R-4110-2019 phase

Demande de renseignements n° 2 du Regroupement national des conseils régionaux de l'environnement du Québec (« RNCREQ ») au Distributeur

A. HILO

FIGURE 2.1 :
PRÉVISION DES VENTES RÉGULIÈRES AU QUÉBEC ET COMPARAISON
PAR RAPPORT AU PLAN D'APPROVISIONNEMENT 2020-2029

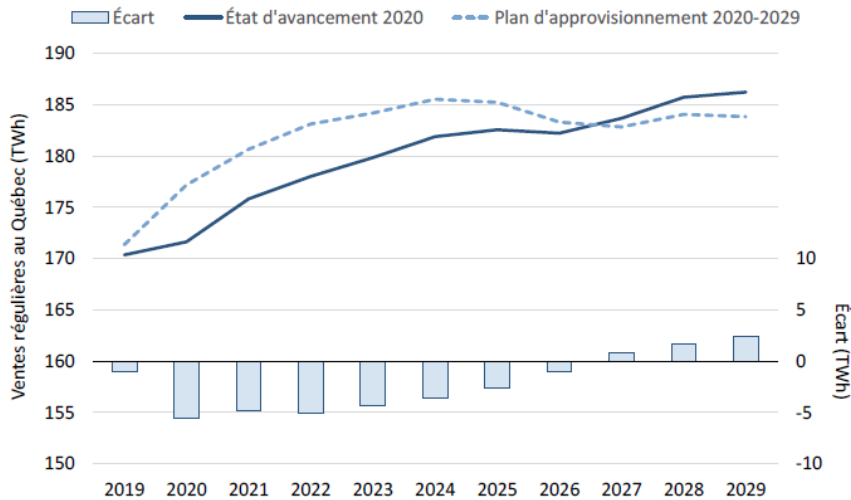
La comparaison de la prévision avec celle du Plan met en relief, sur la période entre 2020 et 2026, l'impact de la crise sanitaire liée à la COVID-19 et la mise à jour de la prévision des Chaînes de blocs. Cet impact contribue de façon significative à expliquer les écarts annuels d'environ -5 TWh observés sur la période de 2020 à 2023.

- 11.1 Veuillez fournir un tableau indiquant l'apport prévu des efforts du Distributeur en efficacité énergétique pour chaque année du Plan, a) selon le Plan, et b) selon l'État d'avancement.**
- 11.2 Veuillez élaborer sur les moyens que le Distributeur entend utiliser afin de rencontrer ces nouvelles cibles en efficacité énergétique.**

FIGURE 2.2 :
FACTEURS EXPLICATIFS DES ÉCARTS DES VENTES À TERME
PAR RAPPORT AU PLAN D'APPROVISIONNEMENT 2020-2029

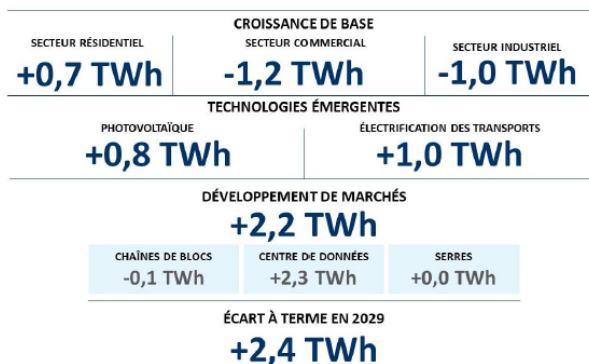
À la fin de la période couverte par le Plan, les ventes sectorielles prévues à l'État d'avancement 2020 montrent un écart de +2,4 TWh avec la prévision du Plan (figure 2.2). Les sections ci-après décrivent les secteurs contribuant à l'écart entre les prévisions.
